A STELLUNGNAHMEN DER BEHÖRDEN UND TRÄGER ÖFFENTLICHER BELANGE

Nr.	Stellungnahmen von	Beschlussvorschlag
A.1	Landratsamt Emmendingen – Bauleitplanung (gemeinsames Schreiben vom 10.11.2023)	
A.1.1	Planunterlagen, Allgemeines Aus bauleitplanerischer Sicht bestehen keine Bedenken. Der Ausbau umweltfreundlicher lokal erzeugter Wärmeversorgung ist nachvollziehbar. Die direkte Anbindung an die Bundesstraße spricht für den gewählten Standort.	Dies wird zur Kenntnis genommen.
A.1.2	Entwicklung aus dem Flächennutzungsplan (FNP) Aufgrund der Parzellenunschärfe des FNP kann der maßgebliche Bereich als aus dem FNP entwickelt angesehen werden.	Dies wird zur Kenntnis genommen.
A.1.3	Weiteres Verfahren Nach dem Abschluss des Verfahrens durch den Satzungsbeschluss, die ortsübliche öffentliche Bekanntmachung und den Eintritt der Rechtskraft, bitten wir, uns folgende Unterlagen zu senden: - Die Abwägungsentscheidung des Gemeinderates zu den eingegangenen Stellungnahmen. - Die Gemeinderatsniederschrift über den Satzungsbeschluss. - Den Nachweis der öffentlichen Bekanntmachung des Bebauungsplanes gemäß § 10 Abs. 3 BauGB mit Angabe des Datums des Inkrafttretens. - 2 Exemplare des ausgefertigten Bebauun

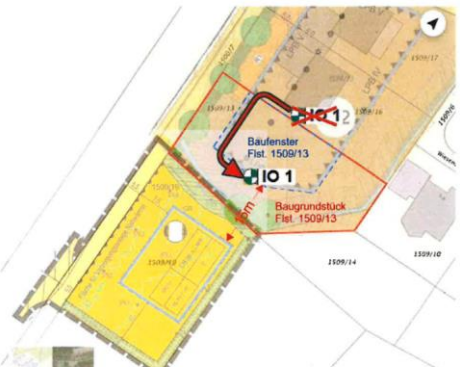
C.1.8.4	<p>Wieso ist es anderenorts möglich, Nahwärmezentralen mit viel geringeren Abmessungen und dabei sogar größeren Leistungsklassen zu errichten? Dies ist keine rhetorische Frage.</p> <p>Beim Bauvorhaben zum Neubau eines Mehrfamilienhauses in der Nikolausstraße/Rechbergstraße war sich der Gemeinderat und die Stadt Elzach einig, dass das Gebäude zu groß und zu wuchtig ist, und sich nicht in die umliegende Bebauung eingliedert (Firsthöhen der benachbarten Gebäude und des Flachdachneubaus sind hier auch annähernd gleich gewesen). Wieso ist das nun beim Bauvorhaben zur neuen Heizzentrale anders? Die Lage ist viel exponierter und das Gebäude wird dadurch viel auffälliger sein, als es bei dem Mehrfamilienhaus in Elzach ist.</p> <p>Ihre Meinung, dass sich keine Wertminderung für die angrenzenden Grundstücke einstellen wird, kann nur jemand behaupten, der künftig nicht auf eine 13 m breite und 11 m hohe Wand in 15 m Entfernung</p>	<p>Zur Begründung der Maße der Kubatur wird auf den Beschlussvorschlag unter C.1.7.3 verwiesen. Aus oben genannten Gründen ist eine Verkleinerung der Kubatur nicht nachhaltig.</p> <p>Die Entscheidungen des Gemeinderats hinsichtlich des städtebaulichen Einfügens anderer Bauvorhaben sind nicht direkt für das vorliegende Verfahren relevant. Der Gemeinderat betrachtet bei der Bewertung des vorliegenden Projekts alle Belange. Die Lage des Gebäudes ist zwar exponiert, aufgrund der vorgesehenen Eingrünungsmaßnahmen kann eine Beeinträchtigung des Landschaftsbilds jedoch begrenzt werden. Der Gemeinderat hat darüber hinaus auch Fragen der langfristigen Energieversorgung zu berücksichtigen. Notwendige technische Infrastruktur soll daher innerhalb eines verträglichen Rahmens umgesetzt werden.</p> <p>Die notwendigen Abstandsflächen gemäß LBO werden im Baugenehmigungsverfahren geprüft.</p> <p>Der Abstand des Baufensters zum nordöstlichen Grundstück beträgt mindestens 5,7 m. Die notwendigen Abstandsflächen werden somit in jedem Fall eingehalten.</p>

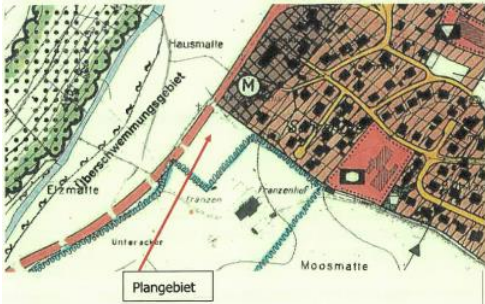
C.1.10.5	<p>Wir bitten darum, dass die schalltechnische Untersuchung um die genannten Punkte korrigiert und ergänzt wird.</p>	<p>Die genannten Punkte wurden zur Kenntnis genommen und entsprechend erläutert und soweit erforderlich in den Unterlagen korrigiert. .</p>
C.1.11	<p>Zur Prognose der Emissionen und Immissionen sowie Ermittlung der erforderlichen Schornsteinhöhe Projekt-Nr. 22-12-07-FR vom 05.06.2023, iMA Richter & Röckle, Freiburg:</p>	
C.1.11.1	<p>Unter Pkt. 3, Beschreibung der geplanten Nahwärmeversorgungsanlage, wird vorausgesetzt, dass ein gleichzeitiger Betrieb des hackschnitzel-befeuerten Kessels und des „Reservekessels“ nicht stattfindet. Hierzu müsste in den gesamten Unterlagen zum Bebauungsplanverfahren erstmal grundlegend festgelegt werden um was es sich bei dem „Reservekessel“ handelt. In dem o.g. Gutachten ist von einem Heizöl-EL-befeuerten Kessel mit einer Feuerungswärmeleistung von 1.600 kW (!) die Rede. Im Umweltbericht spricht man von einem Blockheizkraftwerk das mit Flüssiggas betrieben wird und u.a. auch zur Deckung des eigenen Strombedarfs genutzt werden soll. Das würde heißen, dass doch ein gleichzeitiger Betrieb möglich ist!</p>	<p>Dies wird zur Kenntnis genommen und soweit notwendig berücksichtigt.</p> <p>Beim Reservekessel handelt es sich um einen Heizöl-EL befeuerten Kessel.</p> <p>Der Reservekessel ist nur bei Ausfall bzw. Störung des Holzkessels in Betrieb. Ein gleichzeitiger Betrieb des hackschnitzelbefeuerten Kessels und des Reservekessels findet nicht statt. In der Leittechnik wird der gleichzeitige Betrieb durch entsprechende Programmierung gesperrt.</p> <p>Die Ausführungen zu dem Reservekessel werden im Gutachten ergänzt.</p> <p>Die Erwähnung des Flüssiggas-BHKW-Moduls ist ein redaktioneller Fehler. Ein solcher Wärmeerzeuger ist nicht geplant.</p> <p>Die Aussagen im Umweltbericht werden angepasst.</p>

Nr.	Stellungnahmen von	Beschlussvorschlag																																								
C.1.11.2	<p>Dementsprechend ist auch der nächste Pkt. 4.1 nicht nachvollziehbar, dass der Reservekessel nicht so hohe Emissionen aufweist wie der hackschnitzel-befeuerte Kessel. Es müsste eine Gegenüberstellung der Volumenströme und Emissionsgrenzwerte erfolgen. Hierzu müsste der Reservekessel wie bereits beschrieben erstmal benannt und qualifiziert beschrieben werden.</p>	<p>Die Schadstoffmassenströme des hackschnitzelbefeuerten Kessels und des ölbefeuerten Kessels sind in der Tabelle unten gegenübergestellt. Die Emissionswerte des ölbefeuerten Kessels wurden aus der 44. BImSchV entnommen.</p> <p>Hieraus ergibt sich, dass die Schadstoffmassenströme des ölbefeuerten Kessels niedriger als die des hackschnitzelbefeuerten Kessels sind. Zur Einordnung der Relevanz der Emissionsmassenströme enthält Tabelle 2-1 auch die Bagatellmassenströme nach Nr. 4.6.1.1 der TA Luft.</p> <p><i>Tabelle 2-1: Schadstoffmassenströme des hackschnitzelbefeuerten Kessels und des ölbefeuerten Kessels</i></p>
